Galerie návrhů II. kola

Dne 1. 8. 2016 byla tiskové konferenci představena podoba nových výzkumně-vzdělávacích center Kampus Albertov - Biocentrum, Globcentrum.

Celkem do II. kola postoupilo 6 architektonických ateliérů, jejichž návrhy zde představujeme:

návrh č. 1 2. kolo

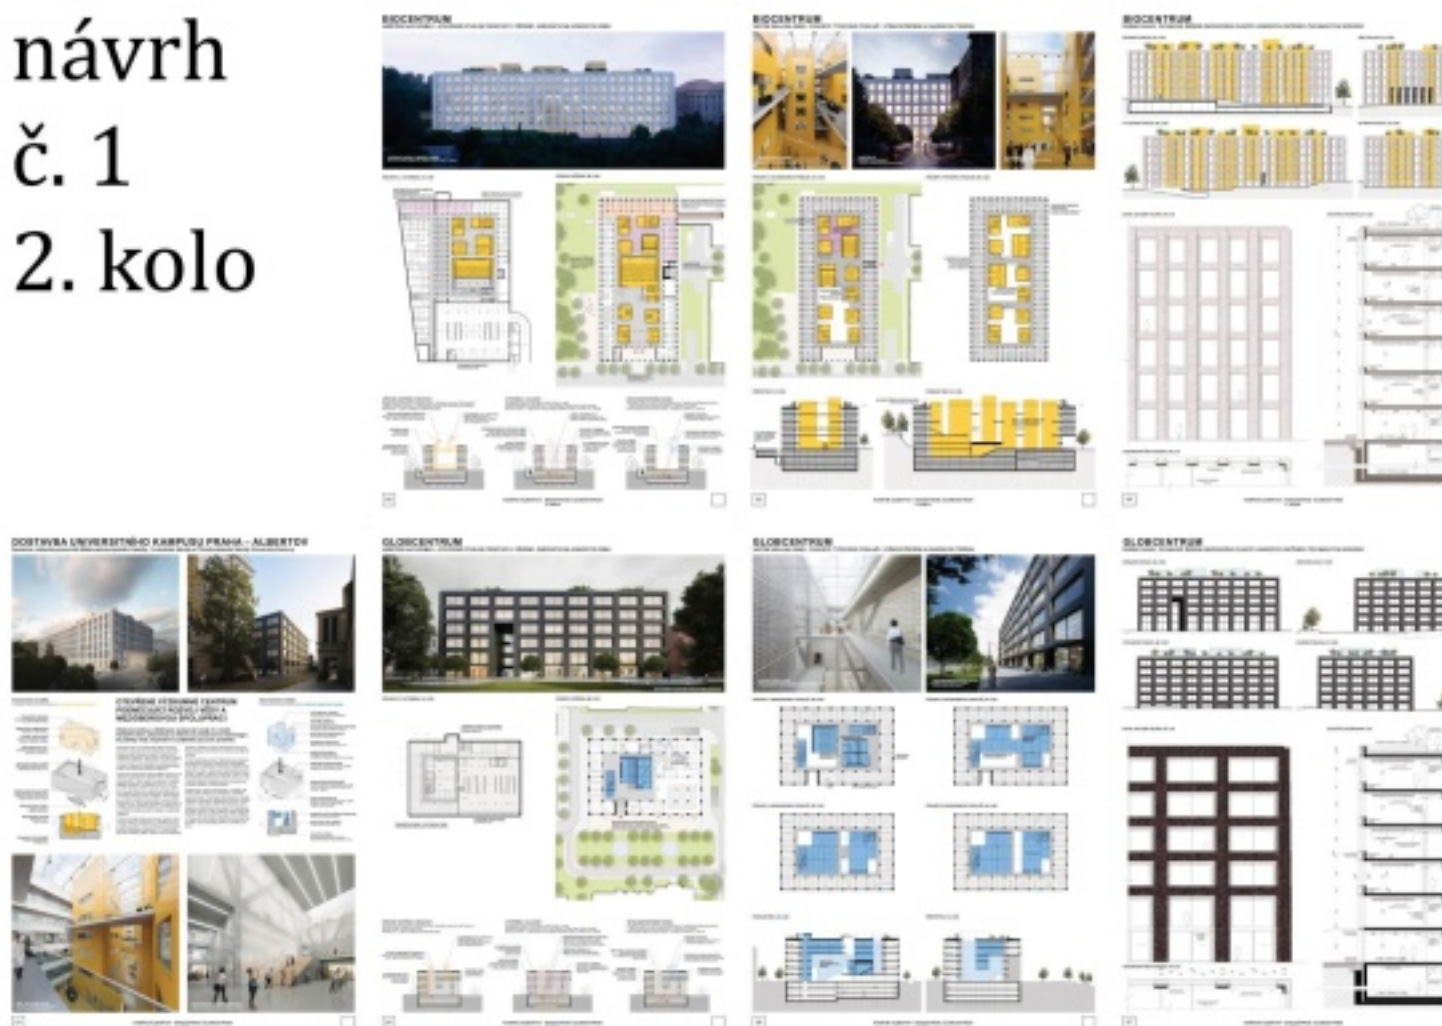
Hodnocení poroty: Udělena mimořádná odměna.

Členové poroty ocenili především netradiční přístup ke konceptu, komplexní a současně novátorský způsob řešení projektu, stejně jako výjimečně kvalitní a kultivovaný architektonický výraz. Z uvedených důvodů se usnesli, že návrhu bude udělena nejvyšší mimořádná odměna.

Jako problematické však bylo vyhodnoceno řešení zázemí stěžejních provozů, zejména laboratoří a zvířetníku. Dalším nedostatkem návrhu se ukázala být malá flexibilita vnitřního uspořádání budov neodpovídající možným budoucím požadavkům uživatelů a navýšení budovy Biocentra o jedno nadzemní podlaží.

návrh č. 3 2. kolo

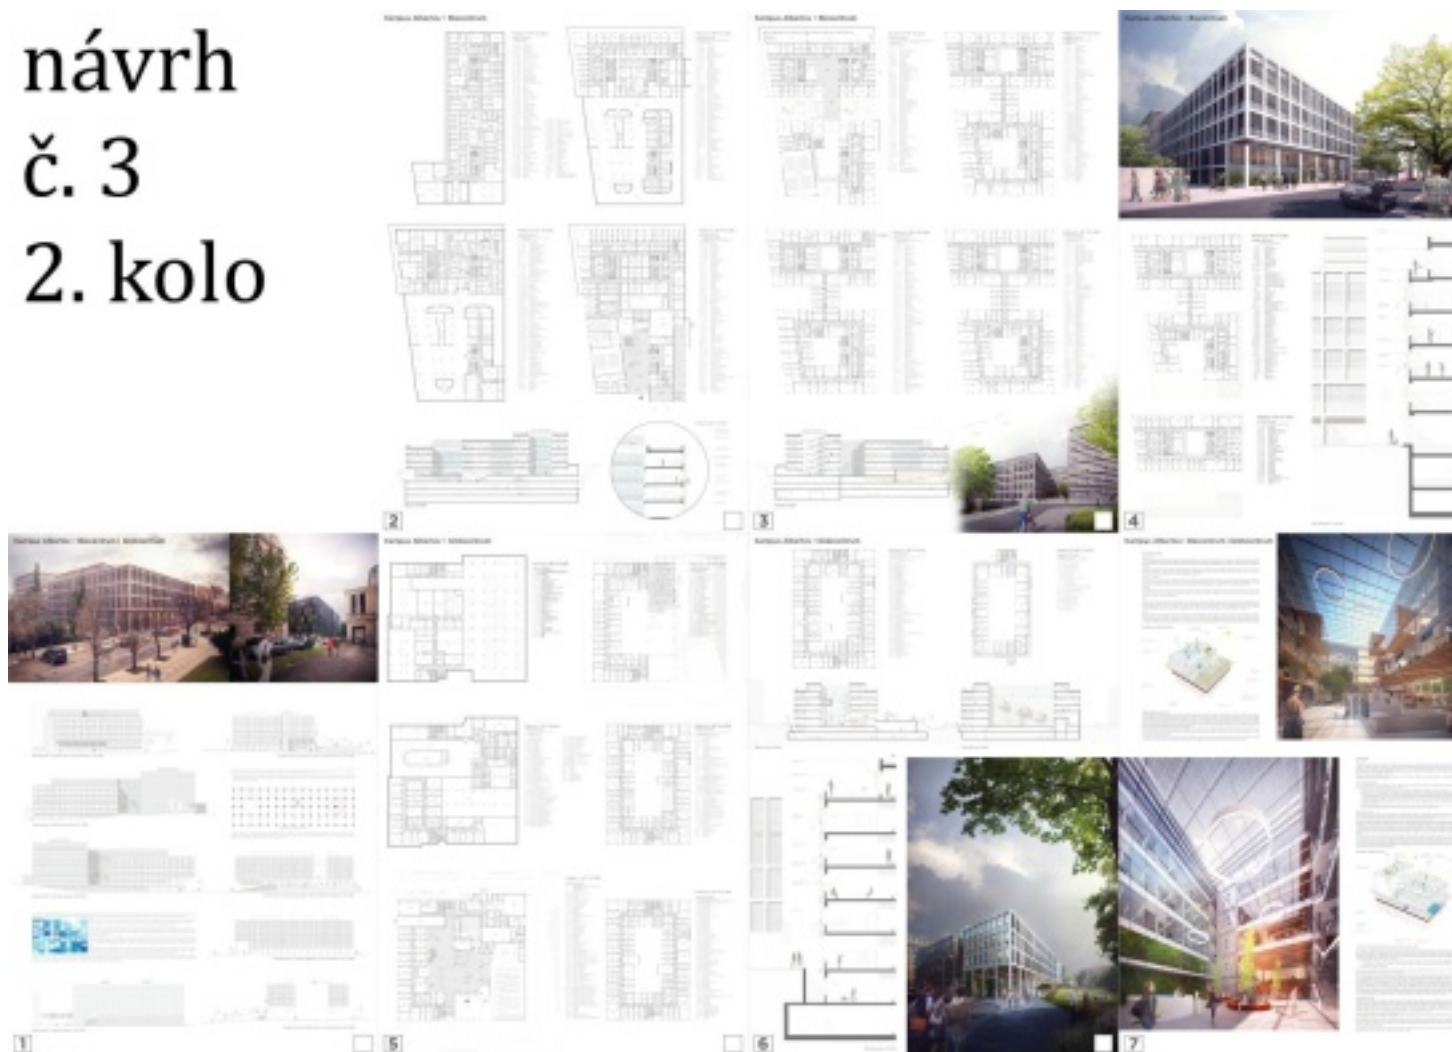
Hodnocení poroty: Udělena mimořádná odměna.

Autoři návrhu prokázali detailní obeznámenost s nároky stavebního programu, které se jim podařilo v maximální míře naplnit. Porota zároveň ocenila objem práce, který odvedli v druhém kole. Kvalitativní rozdíl mezi projektem předloženým v prvním a druhém kole byl v konkurenci ostatních návrhů nejmarkantnější.

Důsledného dodržení stavebního programu však bylo dosaženo na úkor dispozičních kvalit a petrifikace dosavadního laboratorního provozu vyústila dle členů poroty v architektonicky konvenční a neinovativní řešení.

návrh č. 6 2. kolo

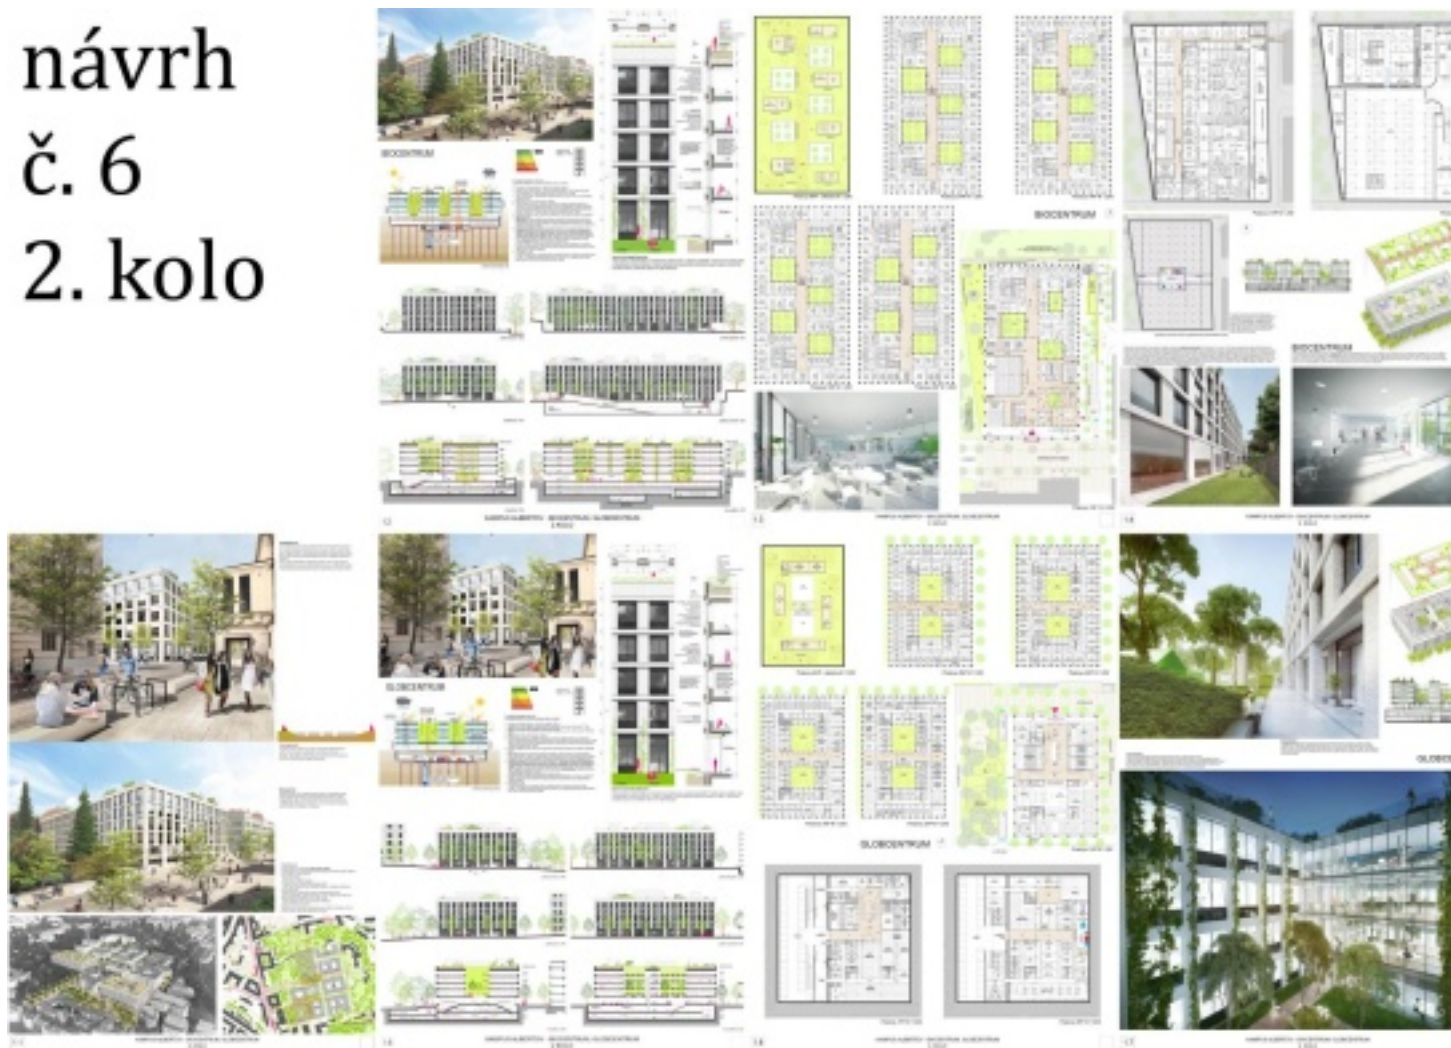
Hodnocení poroty: Udělena 2. cena.

Porota v návrhu ocenila především univerzalitu půdorysu umožňující flexibilní transformace vnitřních prostor. Největší pozitivum interiéru obou výzkumných center představuje hlavní komunikační koridor s přílehlými atrií. Členové poroty se shodli, že tento princip s sebou nese kýžený potenciál vzájemného setkávání. Citlivý vnější výraz korespondující s okolní zástavbou je podtržen vhodným materiálovým řešením. Návrh zároveň prokazuje respekt k výškové hladině, jehož však bylo v případě Biocentra dosaženo za cenu zapuštění do terénu, což členové poroty vyhodnotili jako zřejmý nedostatek a předmět k následnému dopsování.

Další doporučení se týká nedostatečného odstupu objektu Biocentra od hranice sousedního pozemku, který je třeba přehodnotit. Porota dále upozorňuje na to, že u centrálních komunikačních prostor je třeba věnovat pozornost jejich výslednému charakteru a vazbám na hygienické zázemí. Při redukci programu, jež je porotou vyhlášovatelé doporučena, má tento projekt velký potenciál k dalšímu rozvoji. Otázkou ještě zůstává vhodnost identického pojetí exteriéru obou nově budovaných výzkumných center.
